Klimabündnis Dortmund, c/o Friedrich Laker, Kirchenstraße 31, 44147 Dortmund

09.10.2022

Frühzeitige Öffentliche Beteiligung gemäß § 3 Abs. 1 BauGB Bebauungsplan InO 205 - Sckellstraße, Änderung Nr. 10

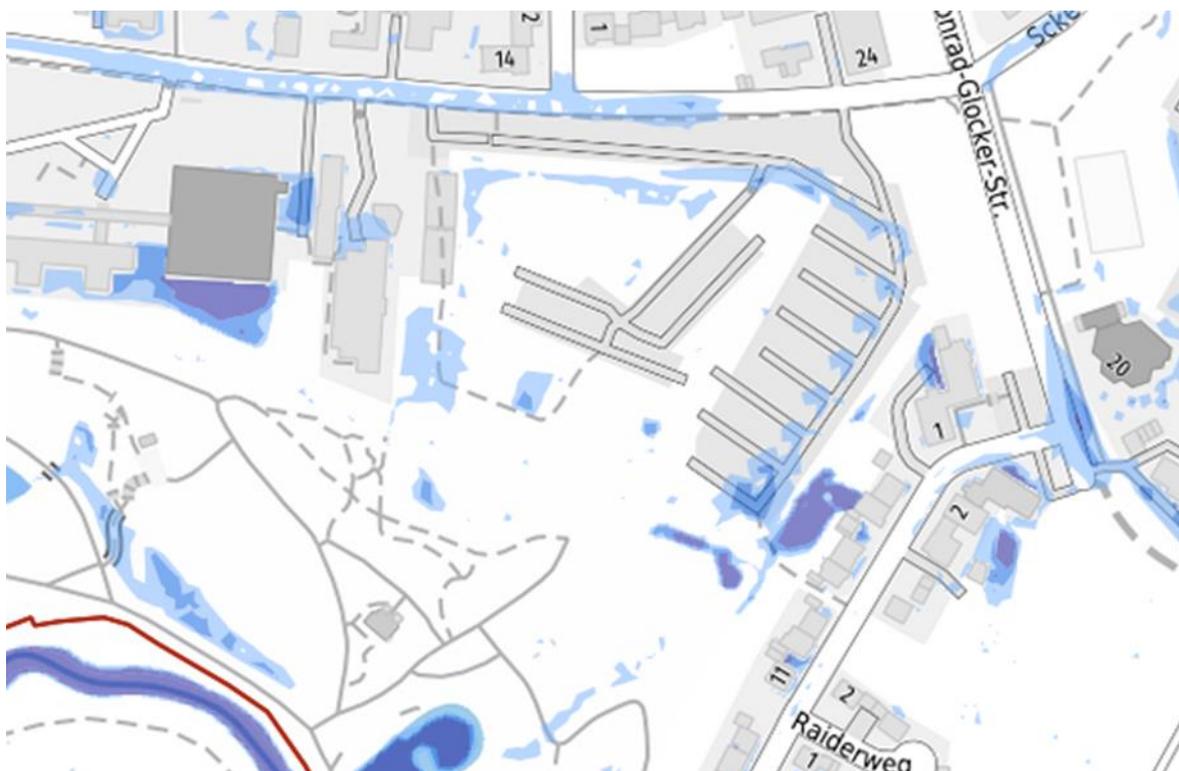
- **Das Klimabündnis Dortmund tritt für einen reduzierten Bebauungsumfang durch Verzicht auf die Reihenhausbauung (WA6, WA7, WA8) und eine erhebliche Vergrößerung des Grünflächenanteils ein, vor allem im südlichen und östlichen Bereich. Dadurch bleibt der Biotopverbund zwischen Westfalenpark und den Kleingartenanlagen östlich der Märkischen Straße bestehen.**

- **Wir schlagen einen Verzicht auf die Reihenhausbauung vor. Die fünf Hufeisenförmigen Komplexe können etwas nach Norden verschoben werden (da weniger Parkplätze notwendig sind). Die Kindertageseinrichtung sollte auf die Fläche der wegfallenden Reihenhausbauung verlegt werden (siehe nachfolgende Skizze).**

- **Das Klimabündnis setzt sich deshalb dafür ein, dass durch eine Reduzierung des Baumfanges und teilweiser Verlegung der Gebäude (siehe oben) wieder eine geschlossene Waldfläche im Süden und Osten des Geländes möglich ist. Zu diesem Zweck sind Entsiegelungsmaßnahmen erforderlich.**
